Strekking van het advies :

Project ontwikkeling projectgebied C

RAAD :	GECORO
<i>GENOTEERD DOOR :</i>	Barbara Van Acker
<i>DATUM ADVIES :</i>	1/02/2022
<i>DATUM COLLEGE :</i>	28/02/2022
<i>DATUM ANTWOORD :</i>	/

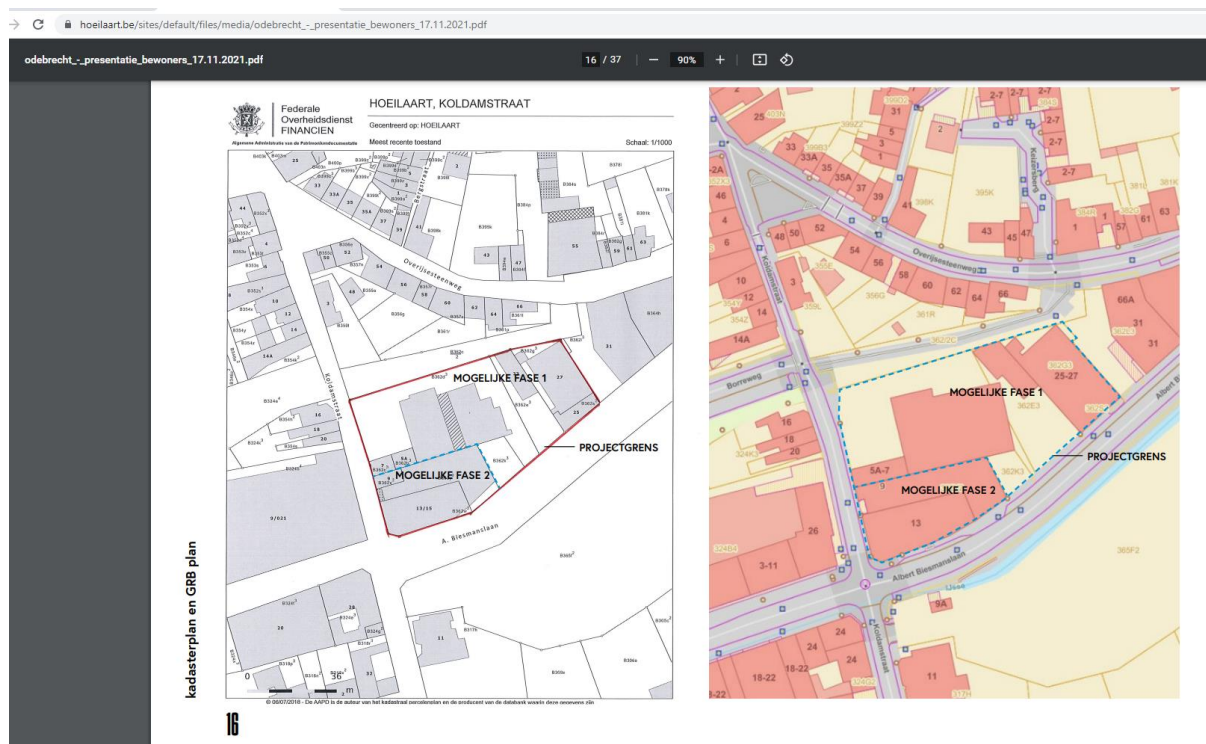
De bouwheer heeft tijdens de toelichting aan de GECORO d.d. 25 januari 2022 aangegeven geen eigenaar te zijn van alle percelen. Ca. 30% van de ontwikkeling is (nog) niet verworven. Noch op het inplantingsplan, noch in de motiveringsnota heeft de bouwheer aangegeven dat het project mogelijk in twee fasen verloopt. Dit is enigszins misleidend.

Deze fasering is wel terug te vinden in een slide van de [presentatie aan de bewoners](#) op 17 november 2021 zoals gepubliceerd op de website van de gemeente Hoeilaart.

De bouwheer geeft aan dat het project niet in zijn geheel kan ontwikkeld worden indien de huidige eigenaar het goed niet verkoopt. Een ontwikkelingsplan is derhalve noodzakelijk. Momenteel is het project immers opgevat als één aaneengesloten bouwblok. Bij niet-realiseren van het hoekgebouw blijft er een onafgewerkt gebouw staan. De kwaliteit van het project en van de omgeving is allerm minst gegarandeerd.

Gelet op de huidige eigendomstoestand kan de GECORO niet anders dan concluderen dat het opzet van het project omwille van de mogelijke fasering en de onzekerheid hierrond niet voldoet aan de voorwaarde gesteld in artikel 5.1.1 van het RUP Kern.

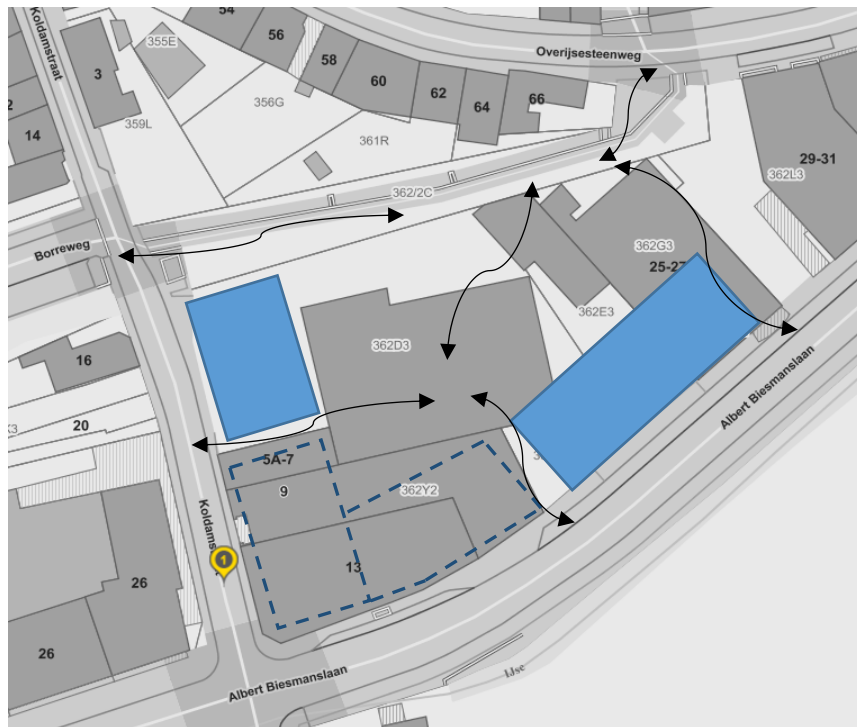
Een gefaseerde ontwikkeling waarbij de kwaliteit van het totaalproject en van de omgeving niet geschaad wordt, resulteert in huidige omstandigheden in gebouwen die afzonderlijk

van elkaar ingeplant worden. Ondergaande schets dient louter als toelichting van het principe van het ontwikkelingsplan:
